Reykjanesbær

Breytt staðsetning rennibrautar.

Mynd 1

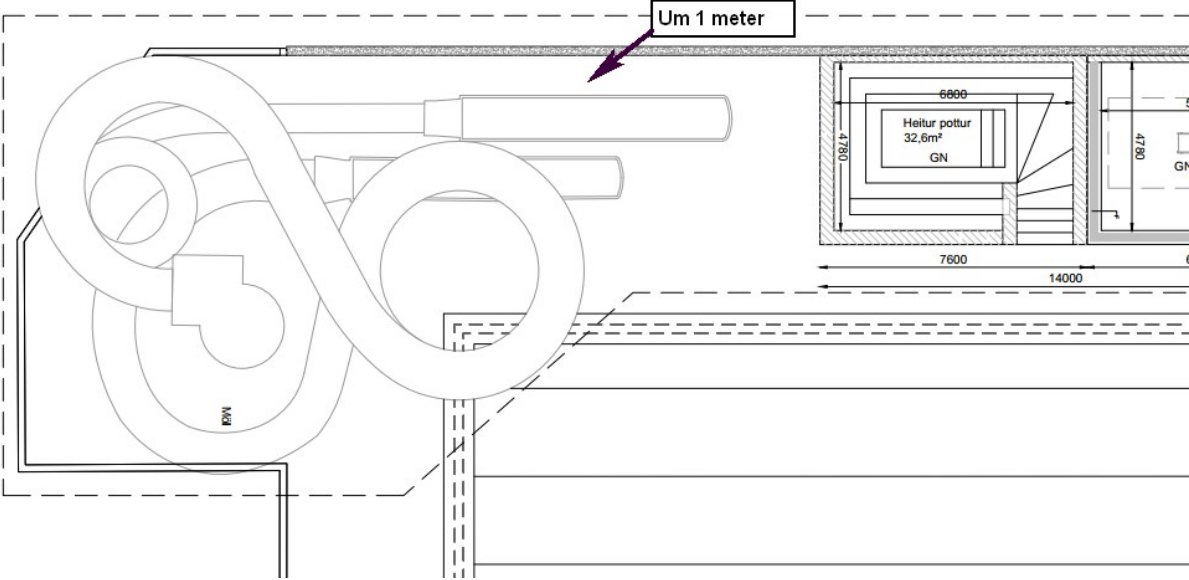
1. Fjarlægðarmörk milli landingabrautar (minni rennibrautar) og veggjar sem skilur að götu og sundlaugarsvæðis er um 1 meter sjá mynd nr. 1 og 2

Mynd 3

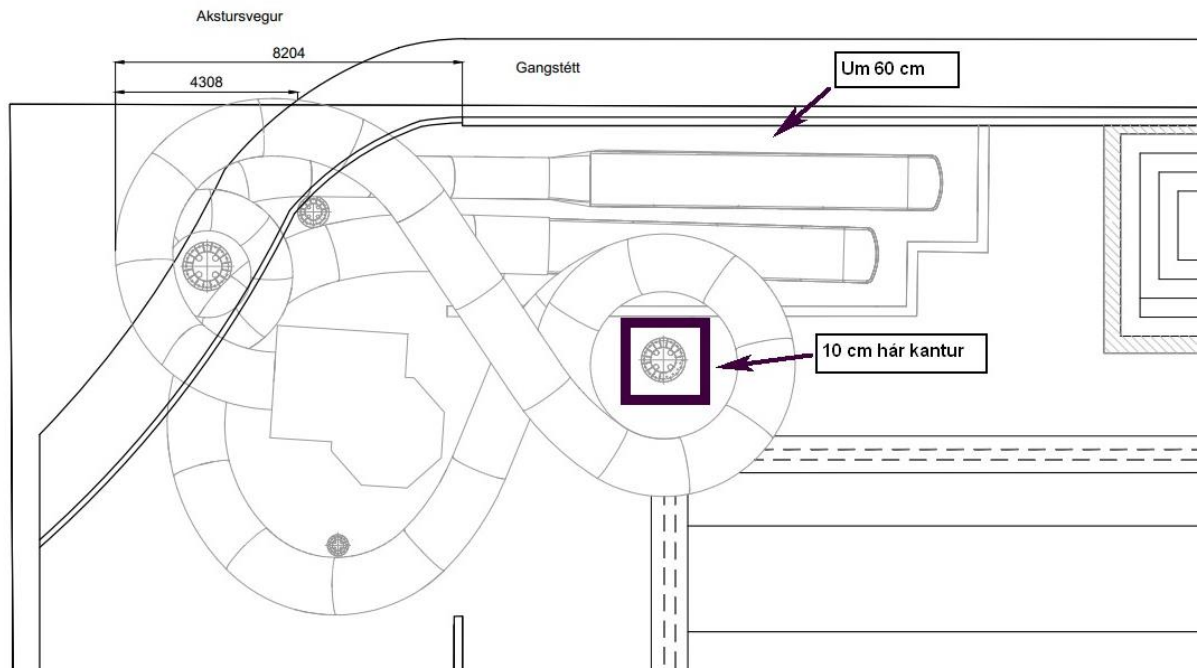
1. Fjarlægðarmörk milli landingabrautar og veggjar yrðu um 60 cm, sjá mynd nr. 3
2. Undirstaða yrði með 10 cm háum kanti á göngusvæði sundlaugarbakka sjá mynd nr. 3

Mynd 4

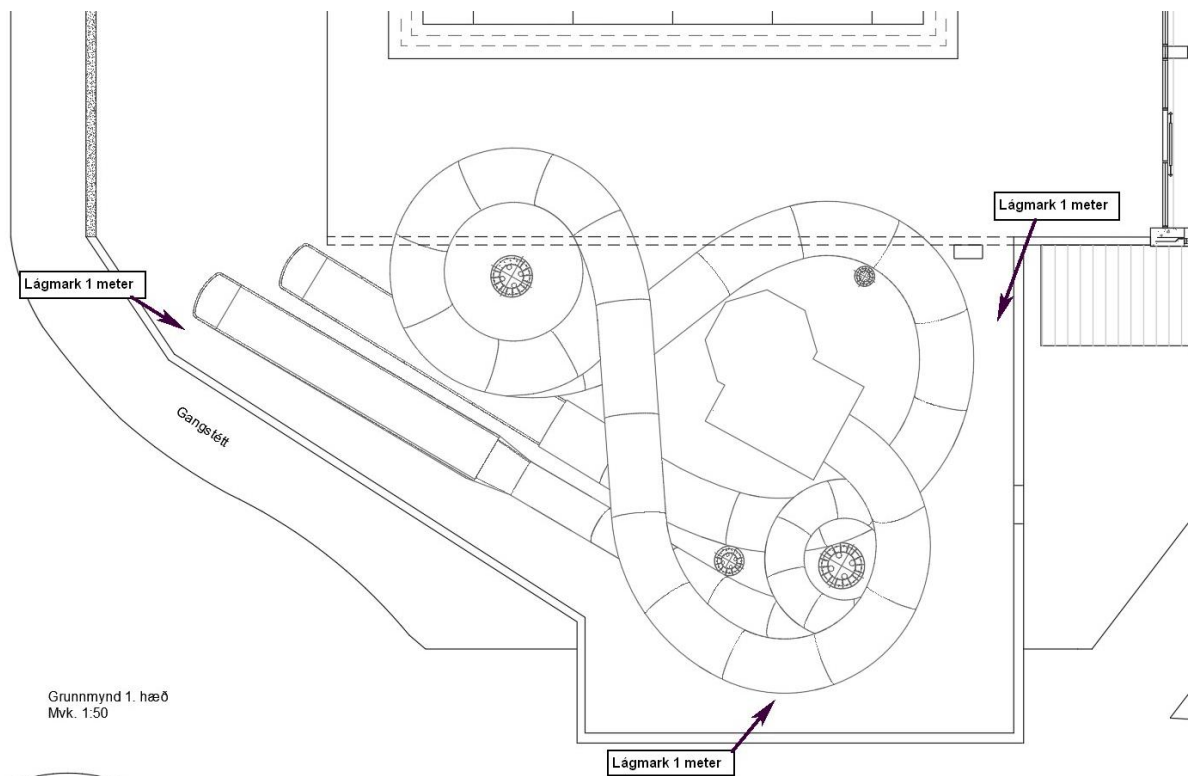
Með því að færa rennibrautina sjá mynd nr. 4

1. Fjarlægðarmörk milli landingabrautar og veggjar verða að lágmarki 1 meter.
2. Umferðaleið er greið allan hringinn í kringum rennibraut.
3. Ekkert rask verður á gangstétt eða akstursveg á Sunnubraut.
